椙山女学園　星が丘キャンパス大学会館食堂リニューアル工事

図面名称		躯　体	[✓ 仕　上]	設　備
		[✓ 打合図]	受領図	受領印用図
1階天井伏図		発行日		返却希望日
施工予定日	2026/11/24

椙山女学園星が丘キャンパス大学会館食堂リニューアル工事
1階天井伏図-1/2（家具なし）
縮尺 A1:1/50 A3:1/100
’26. 10. 13
清水建設株式会社名古屋支店
仕上－０３

椙山女学園星が丘キャンパス大学会館食堂リニューアル工事
1階天井伏図-1/2（家具あり）
縮尺 A1:1/50 A3:1/100
’26. 10. 13
清水建設株式会社名古屋支店
仕上－０３

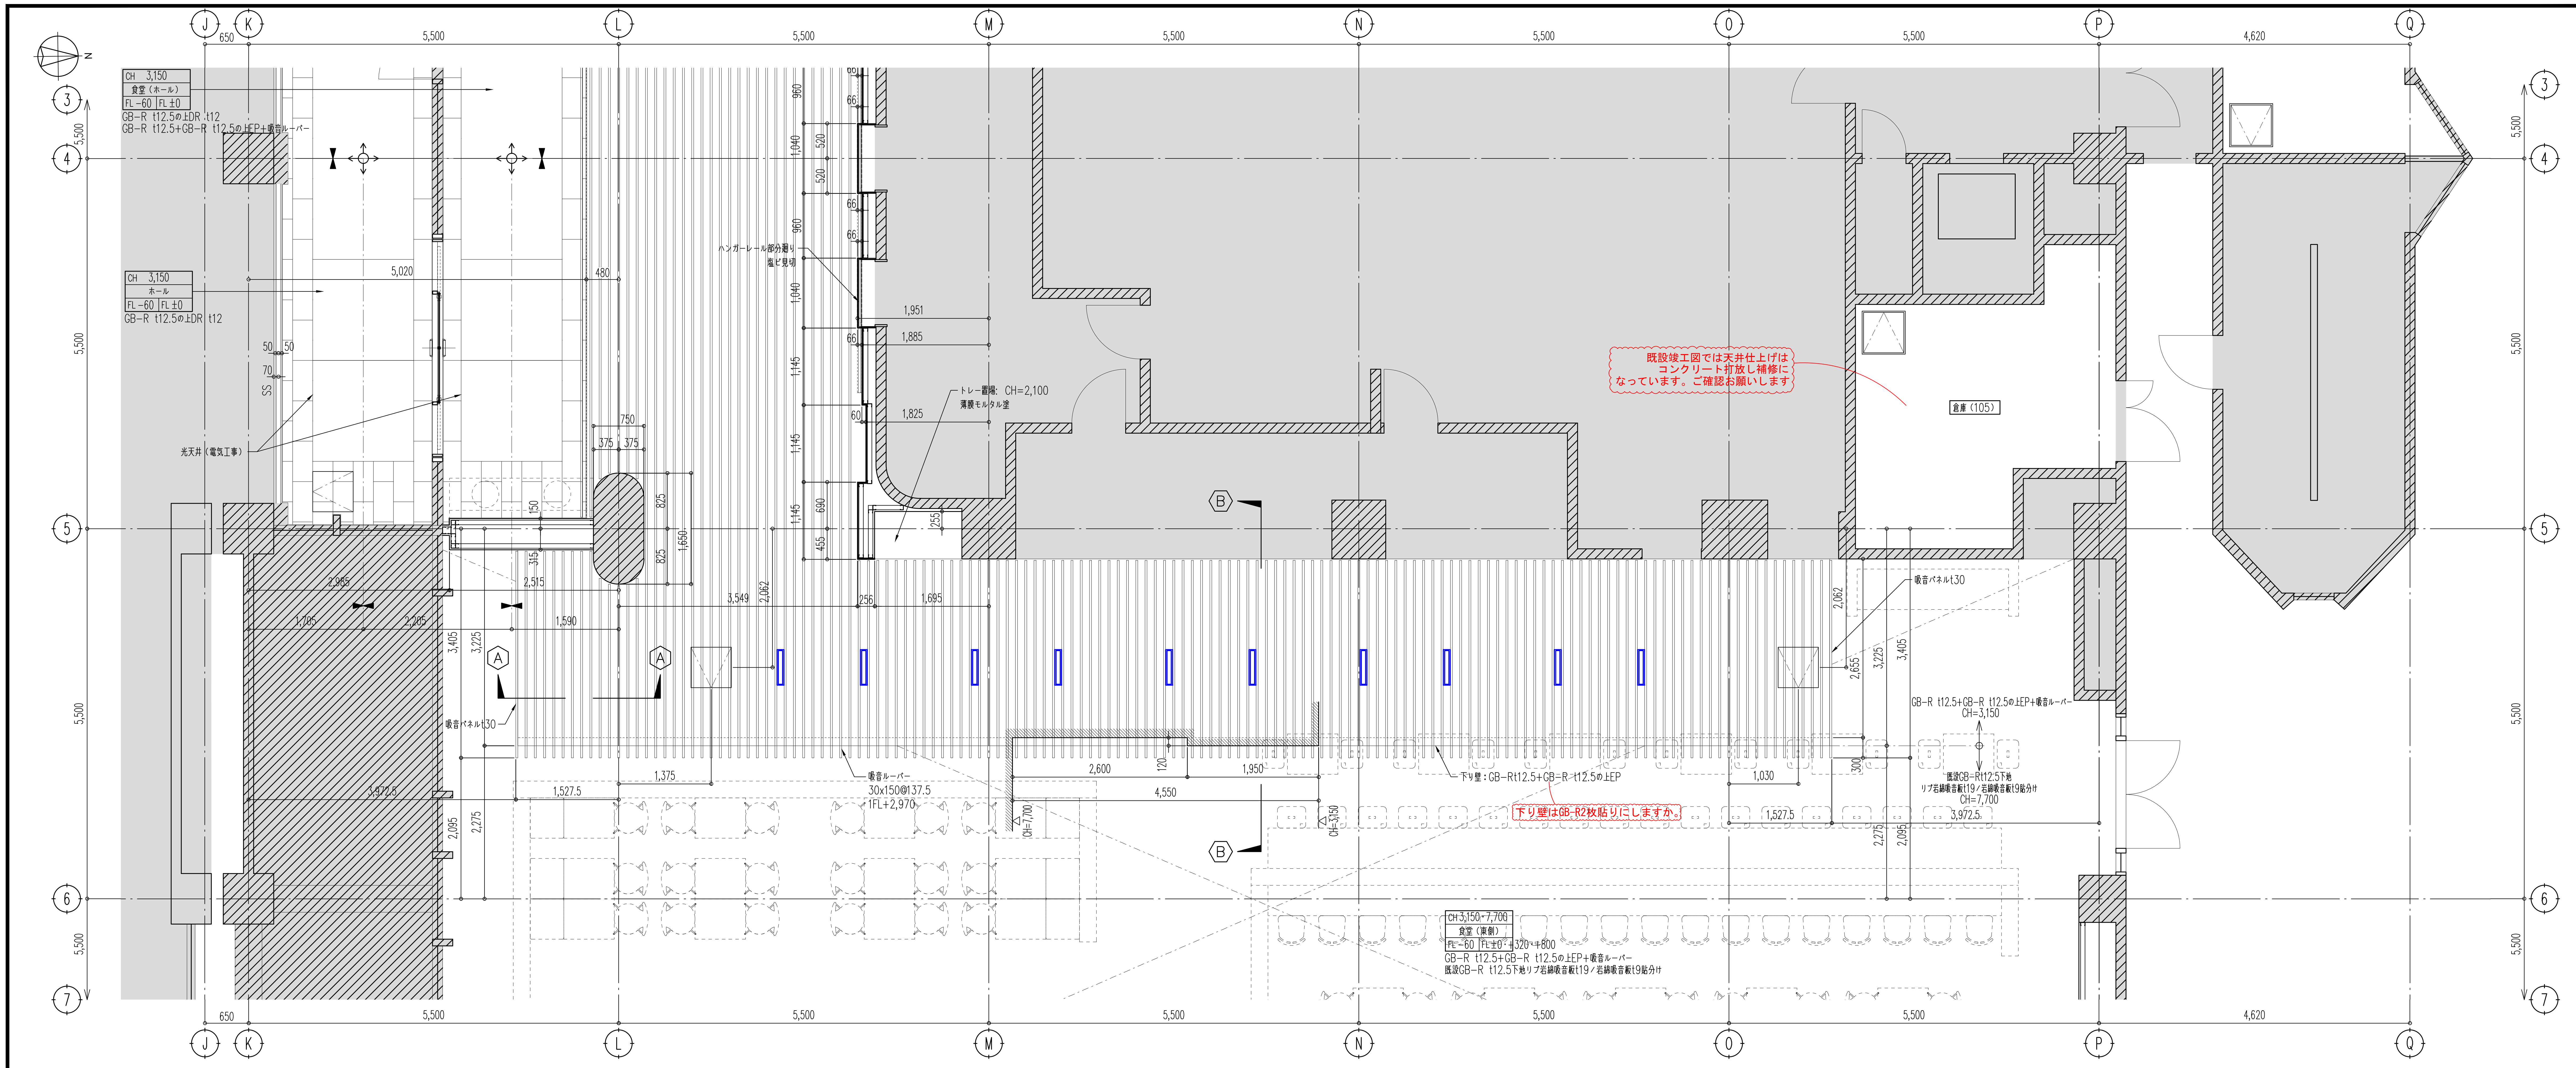
ルーバージョイント位置は製作図による

既設竣工図では天井仕上げは
コンクリート打放し補修に
なっています。ご確認お願いします

貼り分け部分の見切 要否確認

天井の向きは西側と揃えますか
